**Verslag huishoudelijke elektrische installatie op laagspanning en zeer lage spanning****Algemeen:**

Referentie: 014-20260504-02	Datum controle: 04/05/2026
Keurder: 014

Eigenaar:	Onbekend	EAN-code:	Onbekend
Adres installatie:	Weeshuisstraat 25 bus Gelijkvloers, 1070 - Anderlecht	Nummer teller(s):	4118449
		Distributienetbeheerder installatie:	Sibelga
Datum uitvoering installatie: ☒ Vóór 01/10/1981 ☒ Tussen 01/10/1981 en 01/06/2020 ☐ Vanaf 01/06/2020			
Type:	☒ Wooneenheid ☐ Niet-huishoudelijk ☐ PV ☐ Batterij ☐ Laadpaal

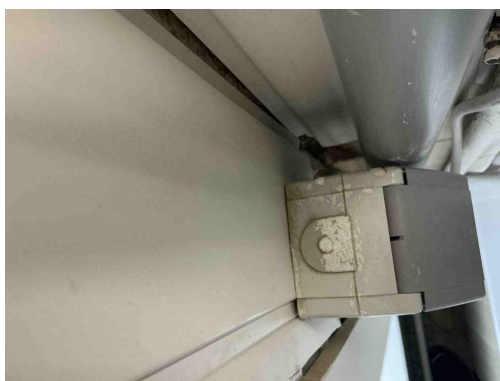
C21 - L'utilisation de conducteurs de type VOB sans protection complémentaire est interdite. (Livre 1 : 5.2.9.6)
Opmerking: Oa Salle de bain

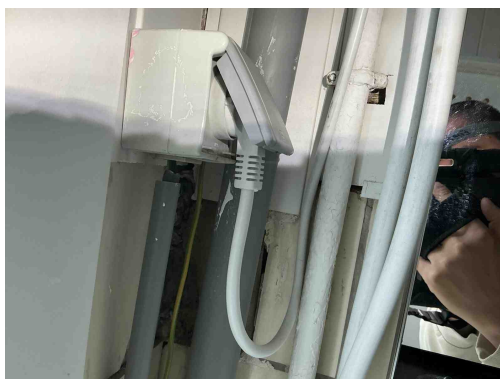
T09 - Certaines prises de courant et/ou interrupteurs sont endommagés. (Livre 1 : 1.4.1.3)
Opmerking: Oa Prise salle de bain

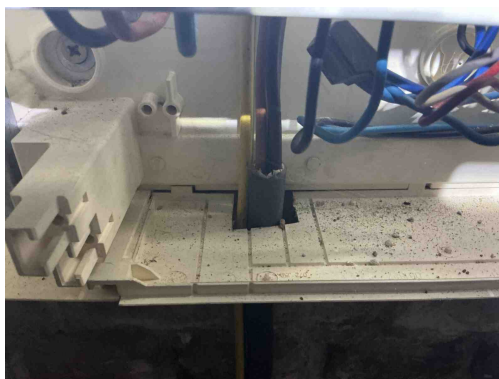
T09 - Certaines prises de courant et/ou interrupteurs sont endommagés. (Livre 1 : 1.4.1.3)
Opmerking: Oa Prise salle de bain

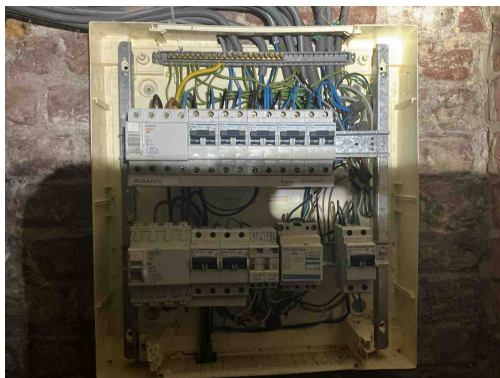
A19 - La présence d'un conducteur vert/jaune dans la liaison du tableau de comptage à l'origine de l'installation n'est pas protégée contre les contacts indirects par un dispositif différentiel à courant résiduel de maximum 300 mA placé en tête de l'installation électrique d'un ensemble résidentiel (y compris parties communes). (Livre 1 : 1.5 ; 4.2.4.3 ; 4.2.4.4 ; Synergrid C1/107)

Opmerking: Kort geknipt
